令和2年11月26日
国立研究開発法人日本原子力研究開発機構
原子力科学研究所バックエンド技術部

原科研廃棄物処理場設工認品質管理プロセスに対するコメント（R2.11.20）回答

図1 「バックエンド技術部設計・開発管理要領」に基づく設計手順

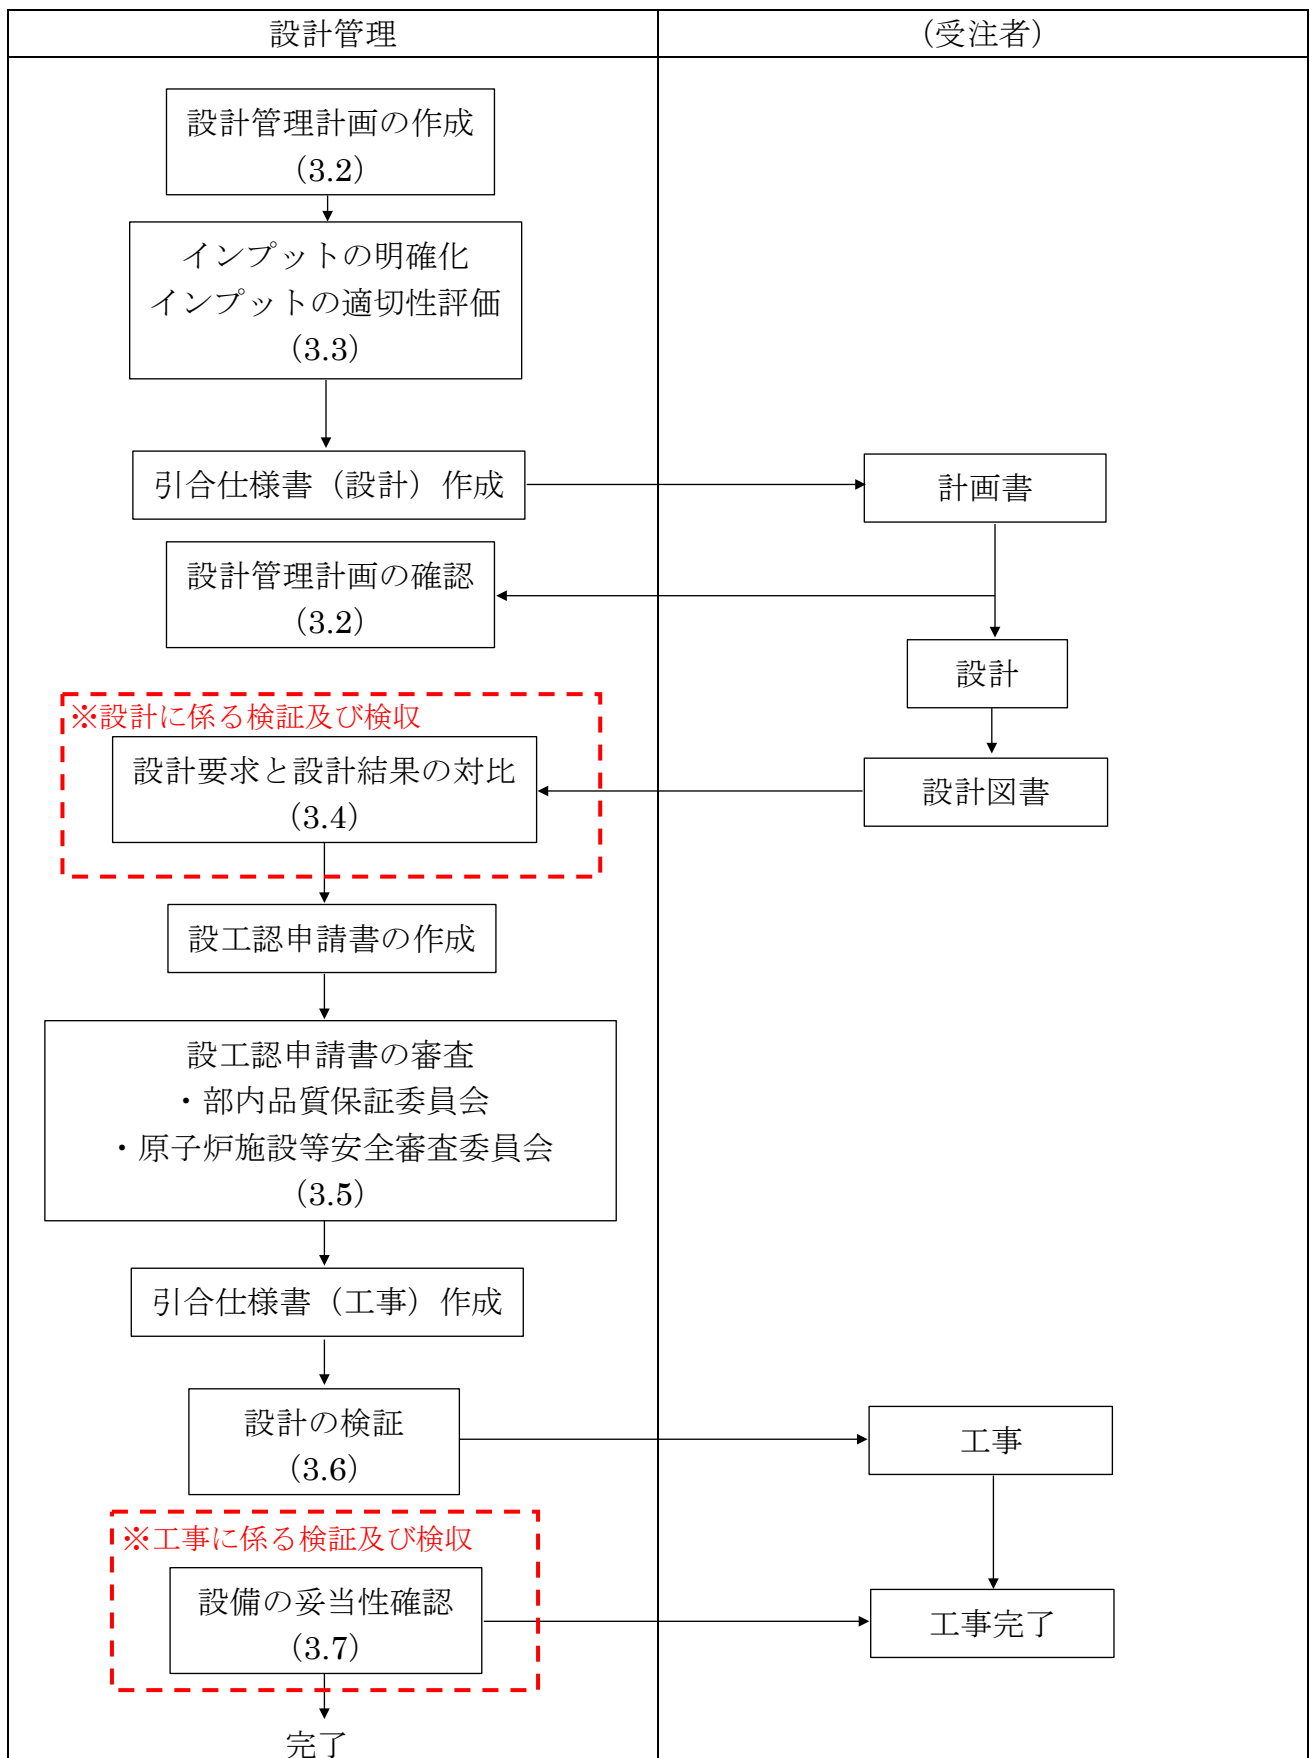
設工認品質管理プロセスに係る検証及び検収について、具体的なプロセス（誰が、何をどのように）を説明すること。

放射性廃棄物処理場における「原子炉施設の設計及び工事の計画の認可申請」に係る設計管理は、「バックエンド技術部設計・開発管理要領」に基づき、図1に示す設計手順で実施している。その中で、設計に係る検証及び検収については、「設計要求と設計結果の対比（3.4）」のプロセスにおいて、課長が、設計要求と設計結果（設計図書等の提出書類）を対比（検証）し、要求事項を満足していることを確認して承認（検収）することを持って、次工程へリリースすることとしている。

また、工事に係る検証及び検収については、図1に示す「設備の妥当性確認（3.7）」のプロセスにおいて、課長が、使用前事業者検査を受検（検証）し、設備の妥当性が確認（検収）されたことを持って、完了となる。
